PLU **PLAN LOCAL D'URBANISME** COGNAT-LYONNE

APPROBATION DU PLU	VU POUR ÊTRE ANNEXÉ À LA DÉLIBÉRATION APPROUVANT LE PLU DU 20/09/2018
ENQUÊTE PUBLIQUE	DÉROULEMENT DE L'ENQUÊTE PUBLIQUE DU 04/06/2018 AU 05/07/2018
ARRÊT DU PLU	DÉLIBÉRATION DU CONSEIL COMMUNAUTAIRE EN DATE DU 20/12/2017
MAÎTRE D'OEUVRE DU PLU	URBEO I MEDIATERRE URBANISME ENVIRONNEMENT

NOTICE
AMENDEMENTS
PROJET DE PLU

DEMANDE DE M. CHATARD

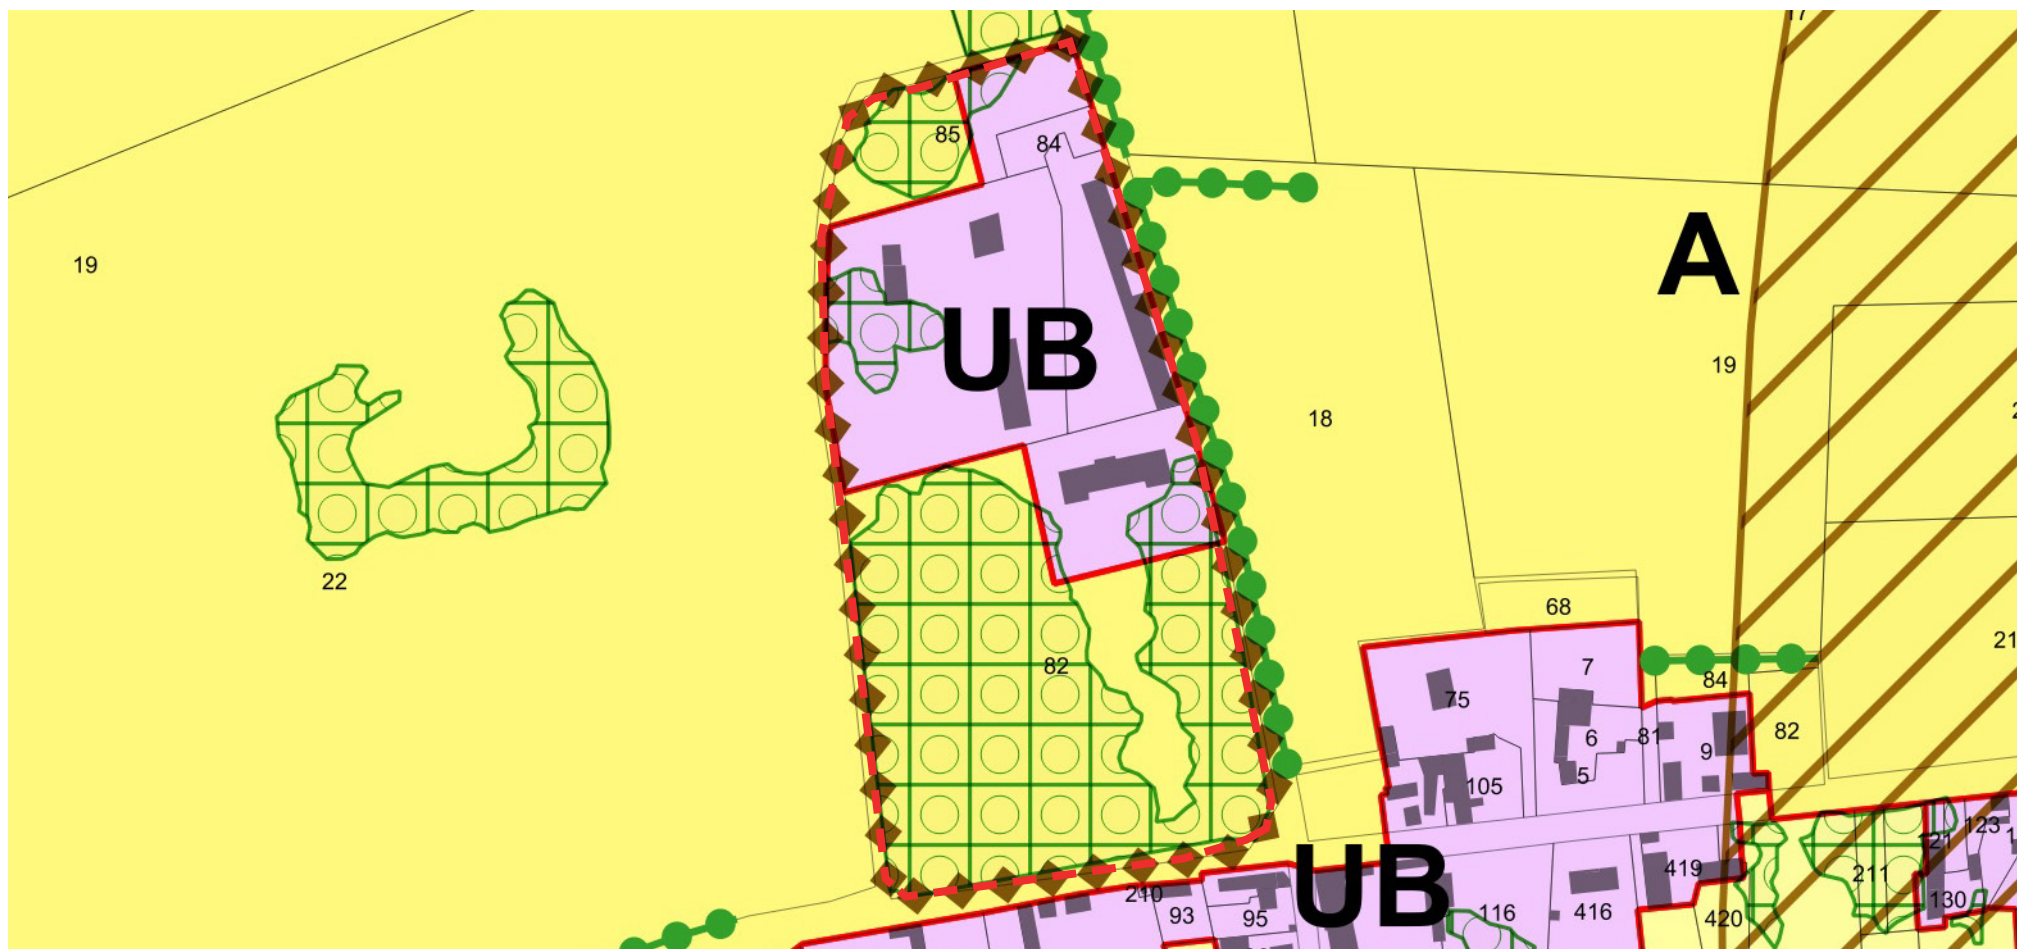
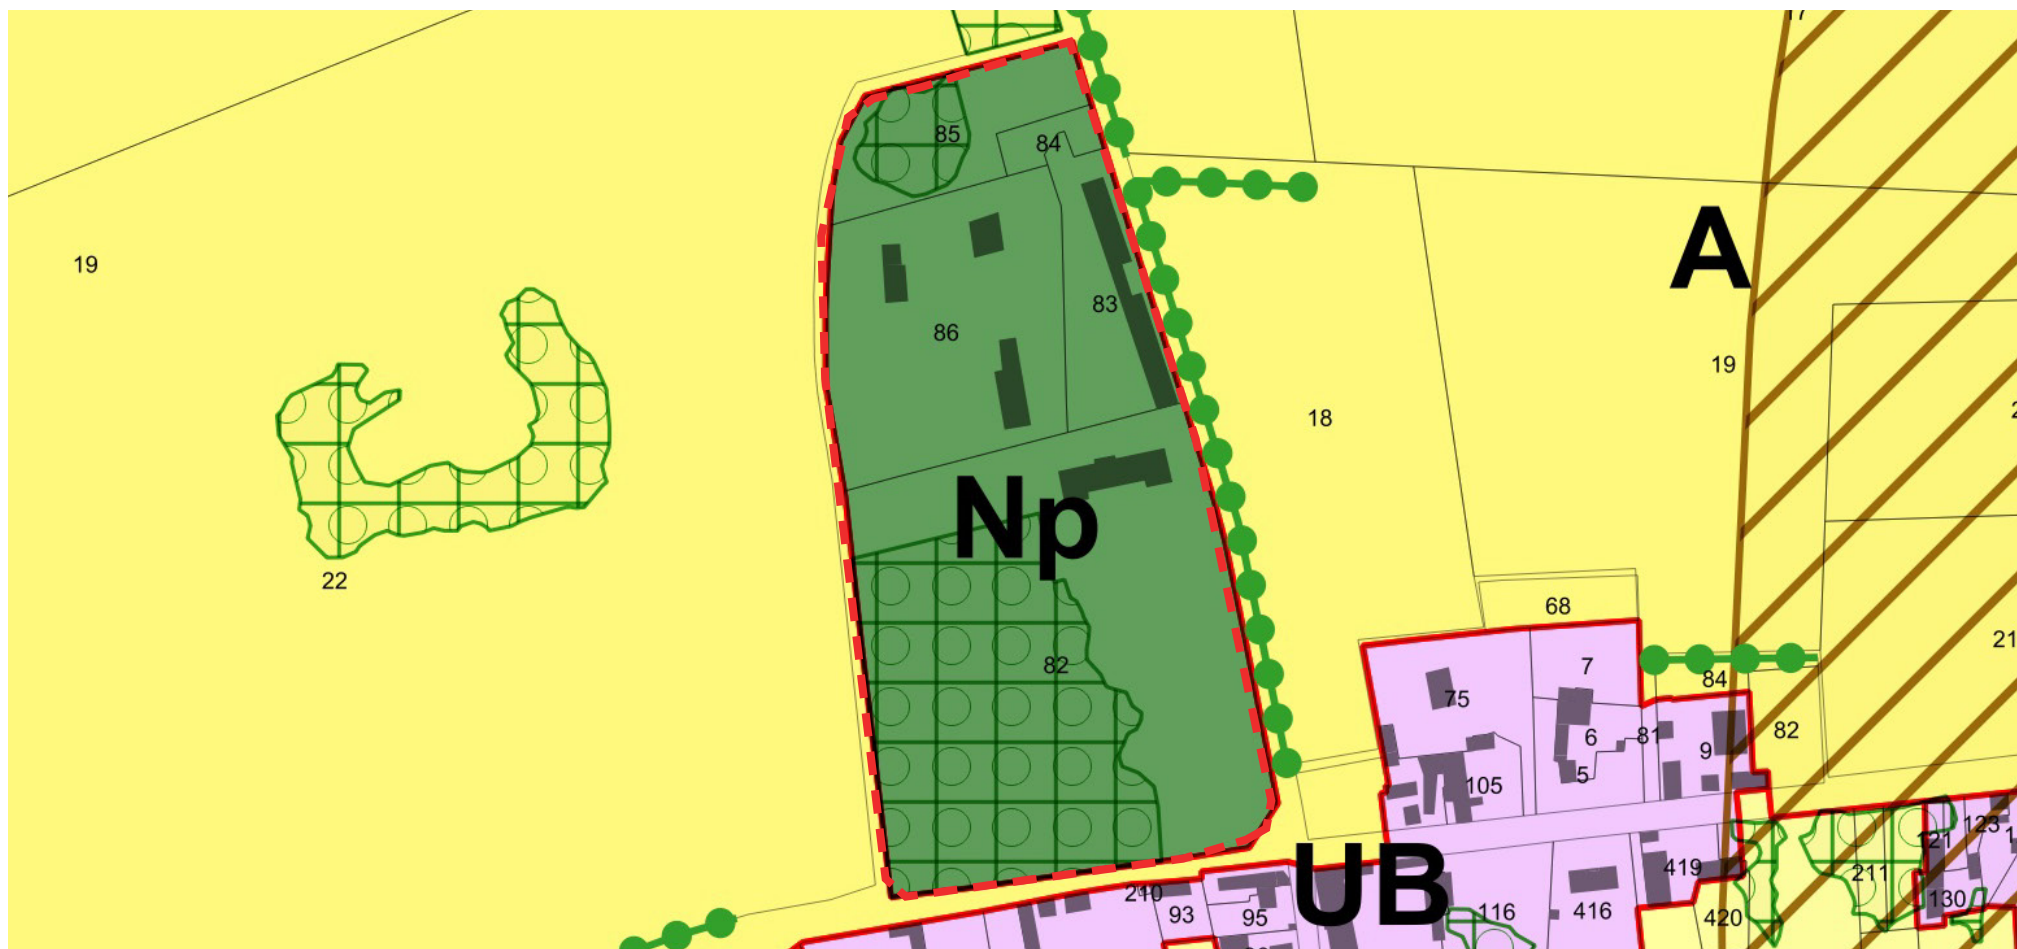
- Déclasser en zones A les secteurs inscrits en zone UB de Lyonne, notamment tout ce qui est au Nord de la RD2209

- Inscrire l'exploitation agricole située au 7 chemin de la Quérie comme bâtiment agricole
- Inscrire la maison de l'exploitation mentionnée ci-avant en zone constructible (UB)

- Toutes les zones UB au Nord de Lyonne sont supprimées.
- Les bâtiments manquants qui n'ont pas été inscrits en bâtiments agricoles sont rajoutés au plan de zonage en fonction de leur activité réelle (stockage de céréales ou autres...).
